Schalltechnisches Gutachten „Neubau Rader Hochbrücke“

Stellungnahme der Gemeinde Borgstedt zum Planfeststellungsverfahren „Ersatzbauwerk Rader Hochbrücke“

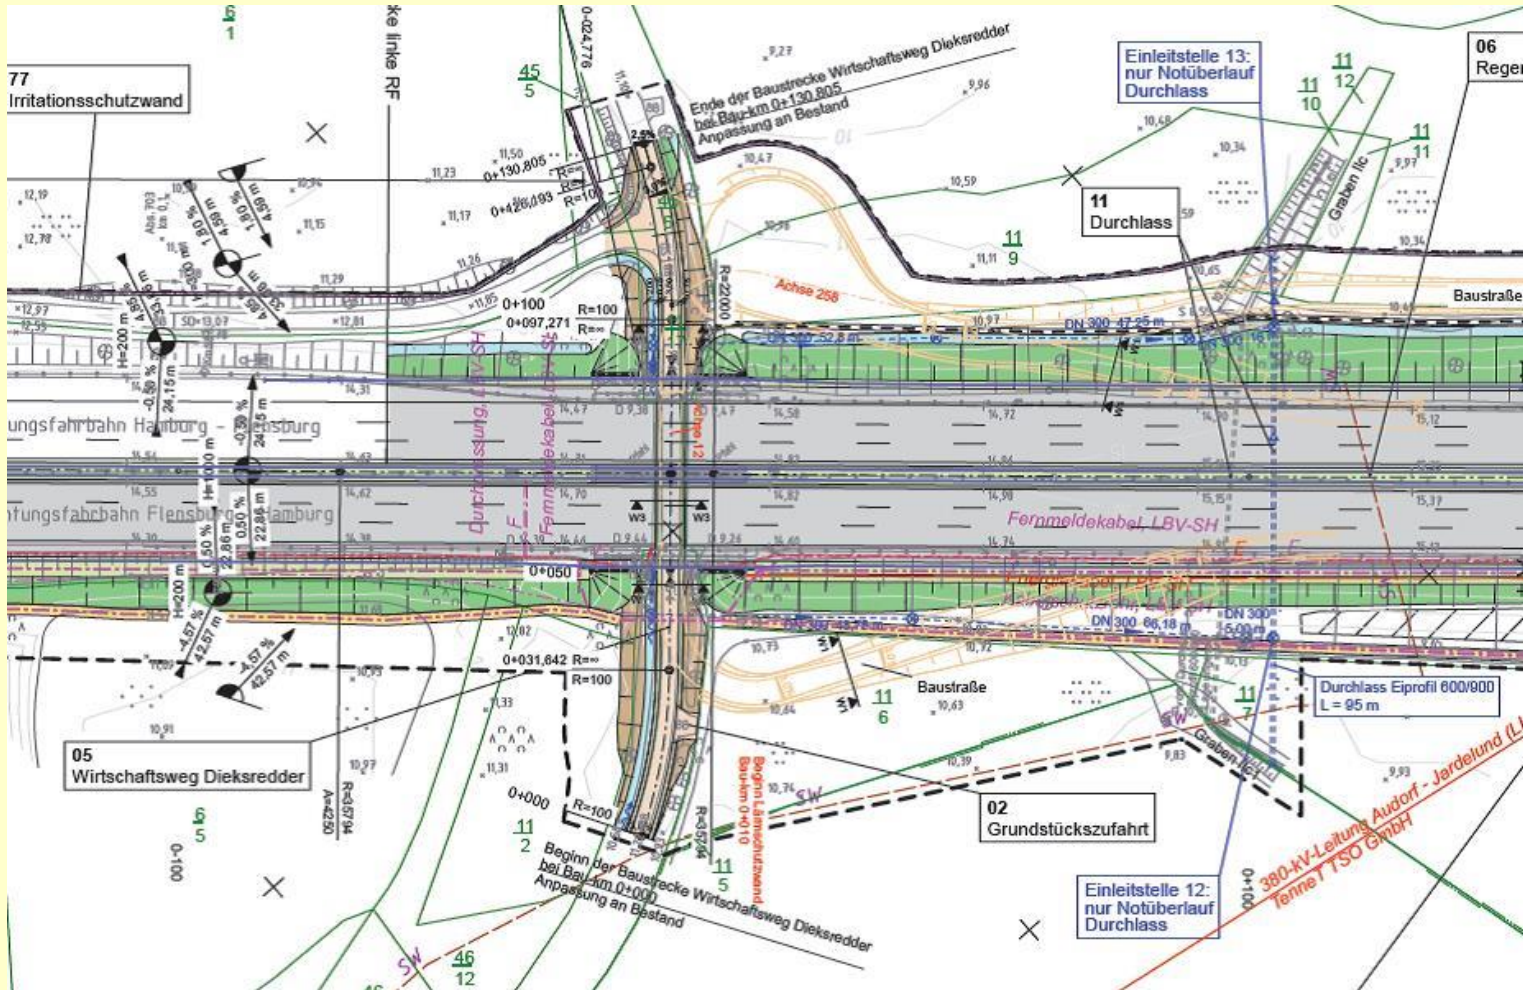
- ✓ Darstellung schalltechnischer Sachverhalte in der Planfeststellung sind nachvollziehbar.
- ✓ Windabweiser/ Lärmschutzwände zw. 3m u. 5m hoch sorgen für die Einhaltung der Immissionsgrenzwerte der Verkehrslärmschutzverordnung (16. BImSchV).
- ✓ Zusätzliche passive Lärmschutzmaßnahmen an Gebäuden nicht erforderlich
- ✓ Einstufung Treidelweg als Wohngebiet (nicht Mischgebiet). Dadurch gelten Immissionsgrenzwerte von 59dB (A) tagsüber und 49 dB(A) nachts (5 dB niedriger). Nachts könnte der Wert um bis zu 3 dB überschritten werden. Dann passive Schallschutzmaßnahmen an einigen Gebäuden erforderlich.
- ✓ Lärmschutzwände in Fahrtrichtung Süden sollten möglichst schon in der ersten Bauphase erstellt werden.

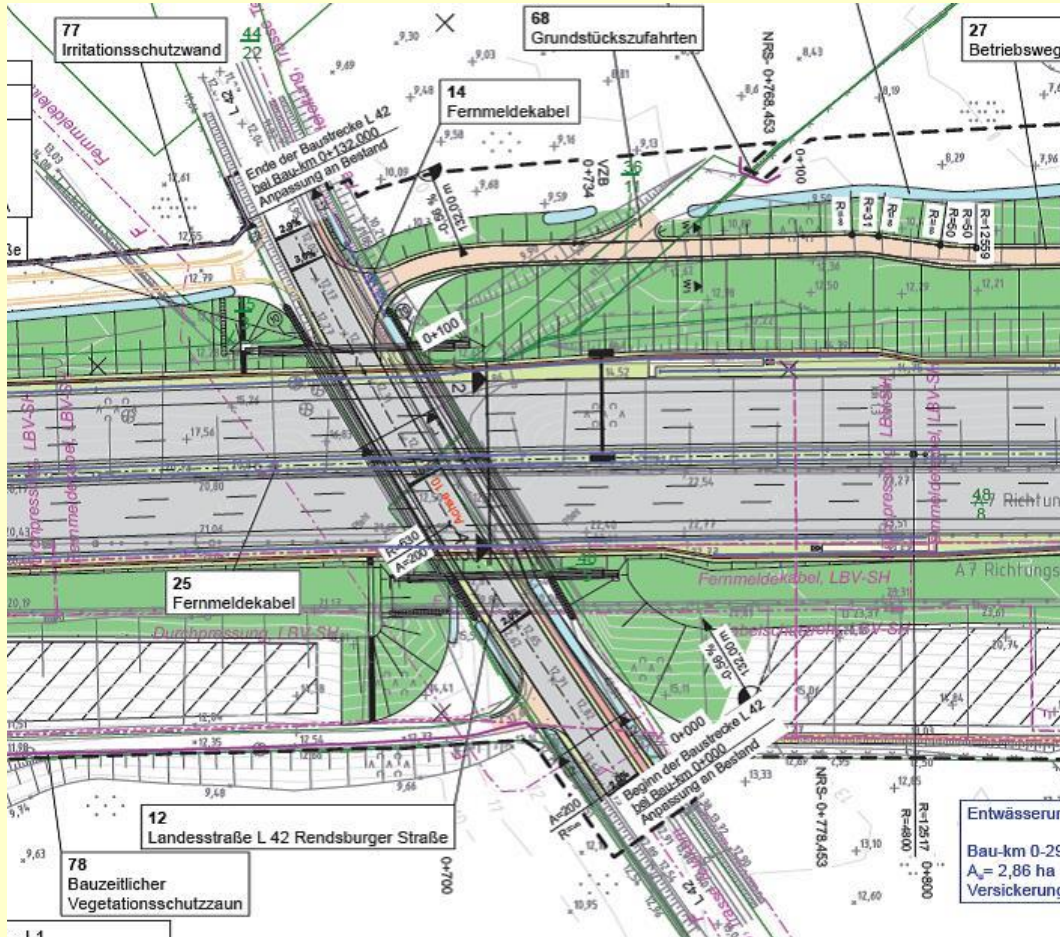
- ✓ **Ca. 10 cm Spalt zwischen den Brückenbauwerke. Von diesem Spalt abgestrahlte Schallenergie in der Ausbreitungsberechnung berücksichtigt ?**
- ✓ **Inwieweit vom Brückenbauwerk selbst abgestrahlte Geräusche relevant ? Bauartbedingte Geräusche bleiben beim Berechnungsverfahren gem. 16. BImSchV /1/ unberücksichtigt. Sollte geprüft werden.**
- ✓ **Flüsterasphalt könnte eine zusätzliche Pegelminderung bewirken. Gilt nur wenn alle anderen Maßnahmen (z.B. Lärmschutzwände) wie geplant erstellt werden. Durch entsprechende Reinigungs – und Unterhaltungsmaßnahmen ist die Offenporigkeit des Flüsterasphalts sicherzustellen.**

Baustraßen

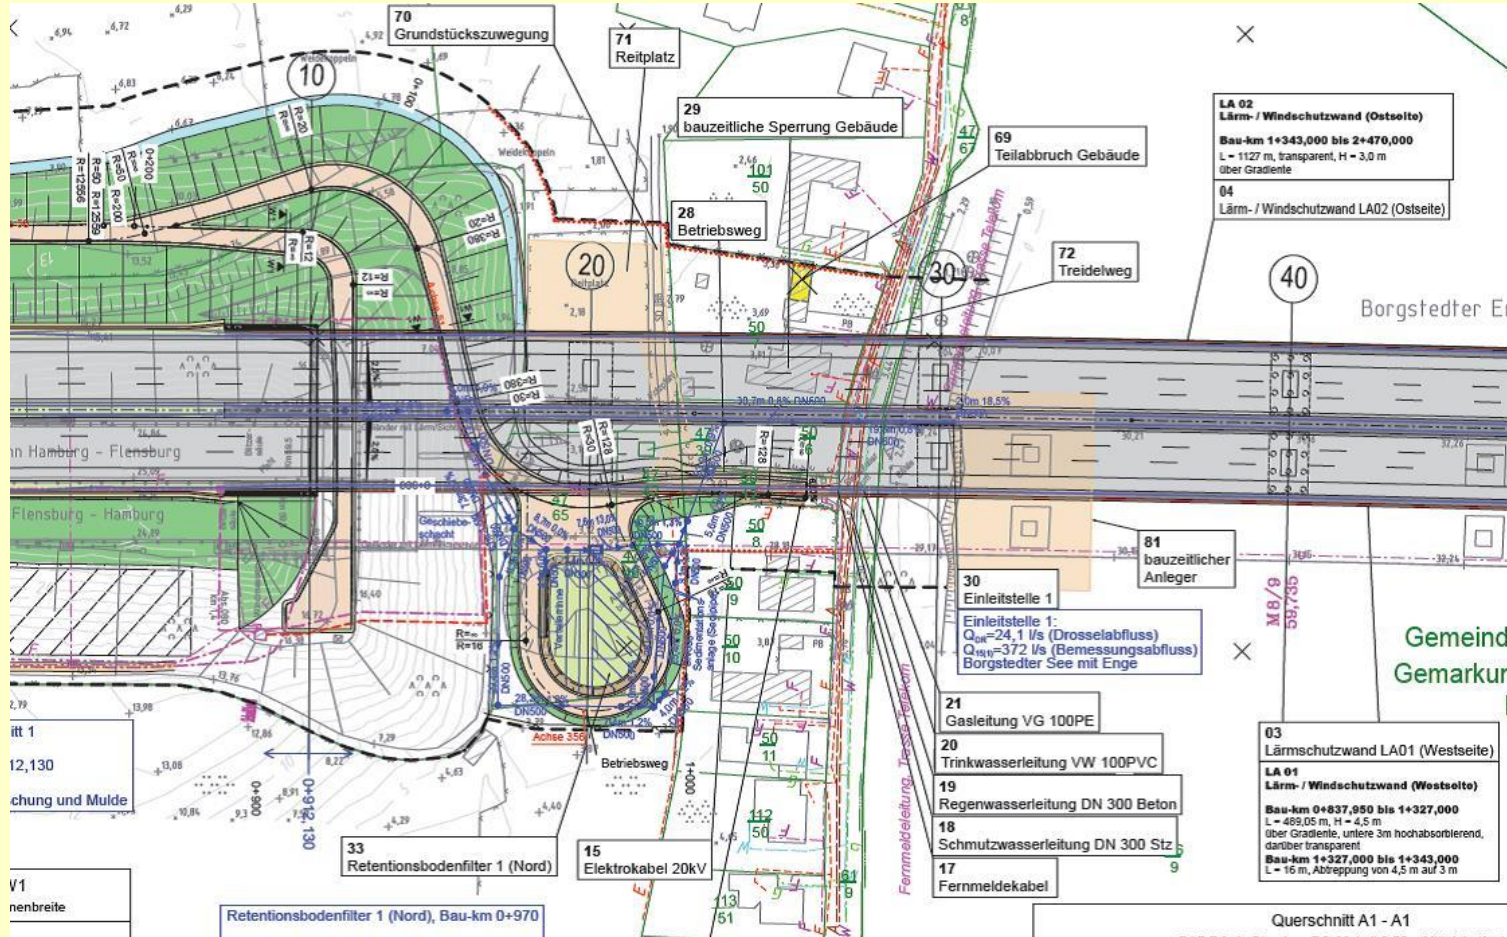
- ✓ **Betrieb auf der Baustraße am Treidelweg**
- **Schalleistungspegel von 105dB(A) für den Betrieb auf der Baustraße (LKW, Tieflader, Sattelschlepper, Transportbetonmischer, Radlader) erscheint zu niedrig. Einrichtung der Baustraße wurde nicht untersucht. Außerdem impulshaltige Geräusche beim Überfahren von Unebenheiten. Nachbessern**
